# 廃スラッジ回収施設の設置に関わる補足説明資料

2022年3月24日

東京電力ホールディングス株式会社

## 今回のご説明内容

# 主配管系統概略図と配管接続箇所

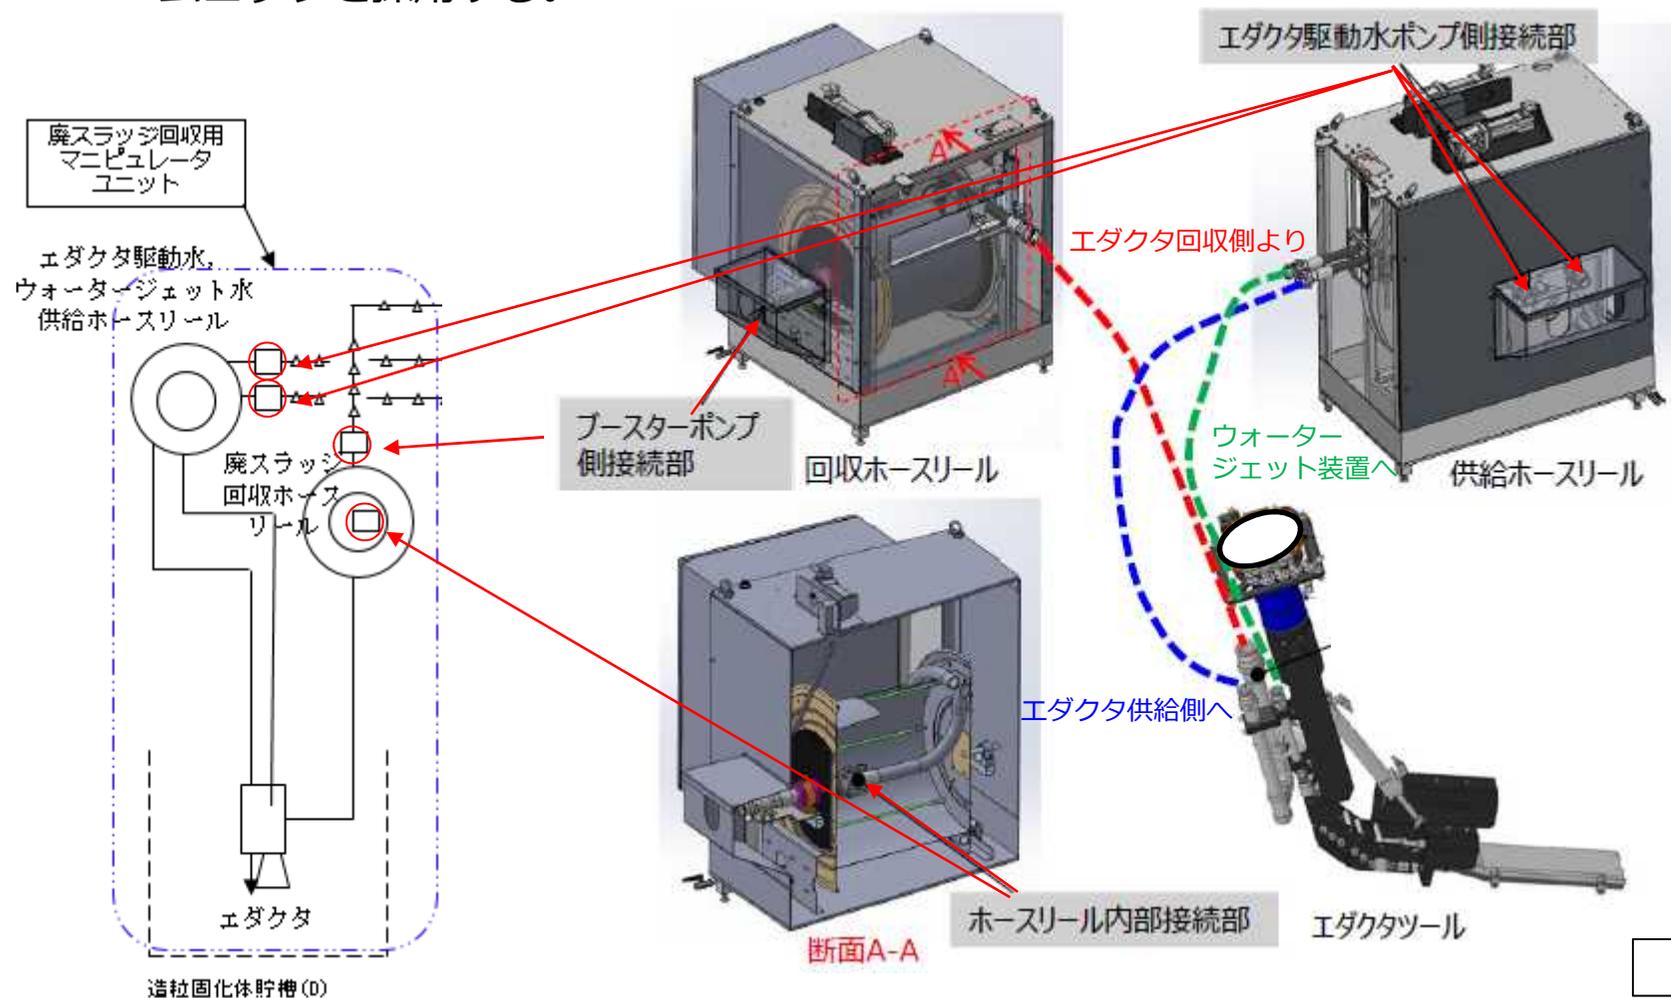
- 放射性物質の漏えい防止及び管理されない放出の防止
  - 具体的安全対策
    - 本設備において廃スラッジを移送する配管は「鋼管・PE管・EPDMホース」を使用する。各配管の接続方法は鋼管の場合、原則、溶接構造とし、PE管、ホースの溶接できない配管については溶着接続もしくはフランジ接続を基本とする。一部の機器は接続部が狭隘部にあることからカムロック接続とする。
    - 万が一の漏えい対策として溶接、フランジ接続及びカムロック接続部は漏えい拡大防止堰の内側に配置することとし、漏えい拡大防止堰には勾配付き集水枡を設け、漏えい検知器を設置する。また、カメラ等により集水升の状態を確認できるようにする。なお、プロセス主建屋内に敷設するPE管は溶着接続となるため、他接続方法に比べて漏えいポテンシャルが低く、万一、漏えいした場合でも、プロセス主建屋内に閉じ込めることが出来るため、漏えい拡大防止堰は設けない。
    - 漏えい拡大防止堰に溜まった漏えい液は、ポンプ・配管等(本設or仮設は検討中)により、プロセス主建屋内では貯槽Dへ、それ以外の箇所ではプロセス配管へ戻すことができる設計とする。

- 主配管上の主要な接続部と配管種別を示す。カムロックの接続箇所は廃スラッジマニピュレータユニット内の各ホースリールとの接続箇所となる。

■ カムロック採用の理由

- ✓ ホースリールは高放射線環境のプロセス主建屋に設置する必要があるため作業員の被ばく低減の観点から、短時間で接続できる構造とする。
- ✓ 内部の接続部についてはリールが回転するホースリールの構造上、必要であるためカムロックを採用する。

## 保管容器の設計上の考慮事項

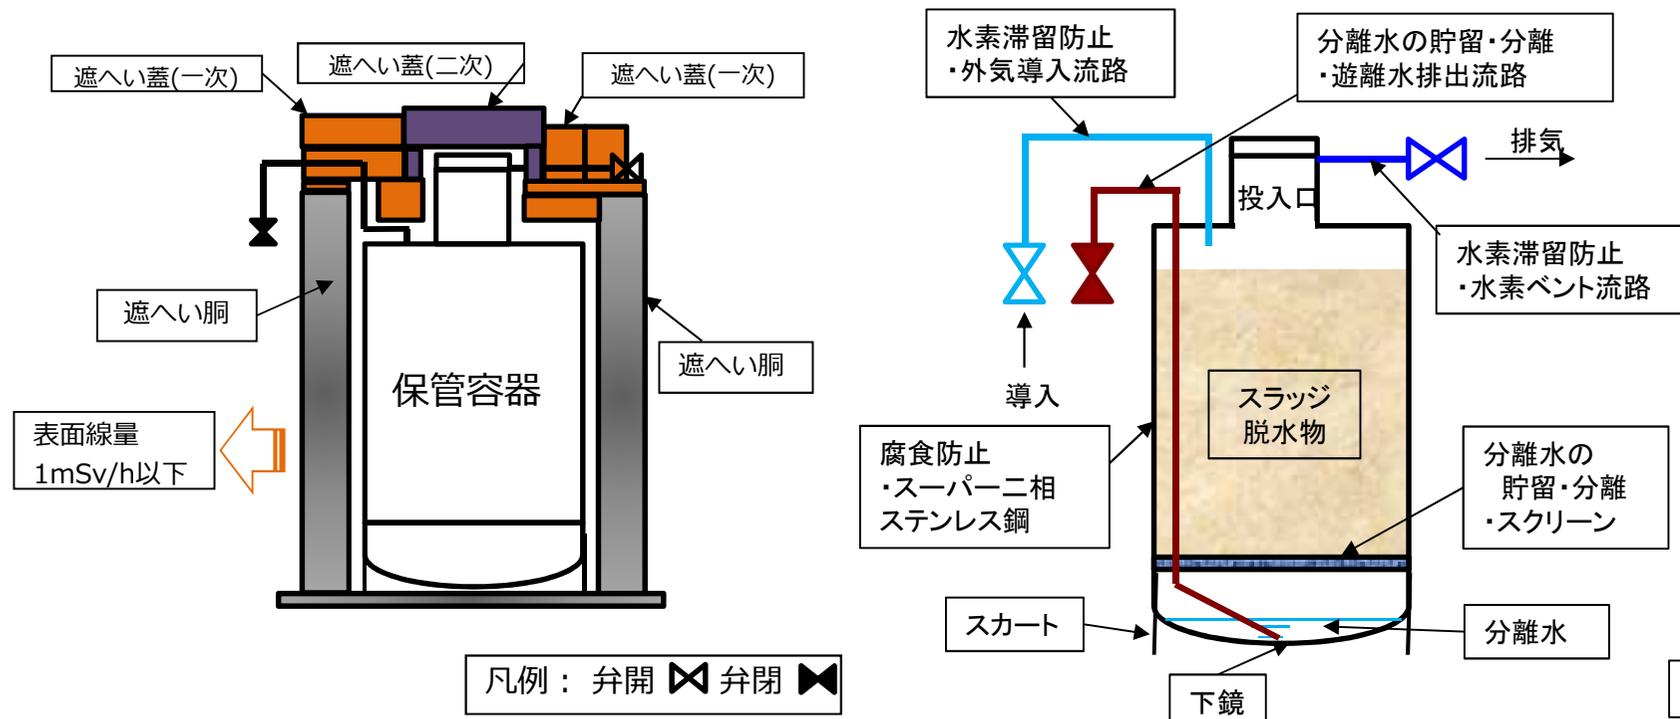
- 五因子法のうち拡散係数の適用性について
- 土壌のモデル化の詳細について
- 他PJにおける土壌の取扱いについて
- 廃スラッジ回収設備等の接続部及び漏えい防止対策について
- 保管容器の設計上の考慮事項
- 模擬スラッジ作成時の再現性について

- 保管容器の周囲をセシウム吸着装置吸着塔と同程度の遮へい性能を有する遮へい胴、遮へい蓋で覆い、輸送時、保管時の線量を1mSv/h以下とし作業員の被ばく低減を図る。
- 脱水物から発生した水素を容器外に排出するための水素ベント流路を設ける。
- 廃スラッジには海水成分が残留しており、吸着塔のような洗浄操作ができないため耐海水腐食性に最も優れるスーパー二相ステンレス鋼を採用する。
- 容器の下鏡部に脱水物の水分を分離して貯留できることができるようにスクリーンを設ける。万が一の分離水の発生時には分離水排出流路から容器底部に貯留した分離水を吸い上げることが可能とする。なお、分離水排出が容易となる様、外気導入流路も設ける。
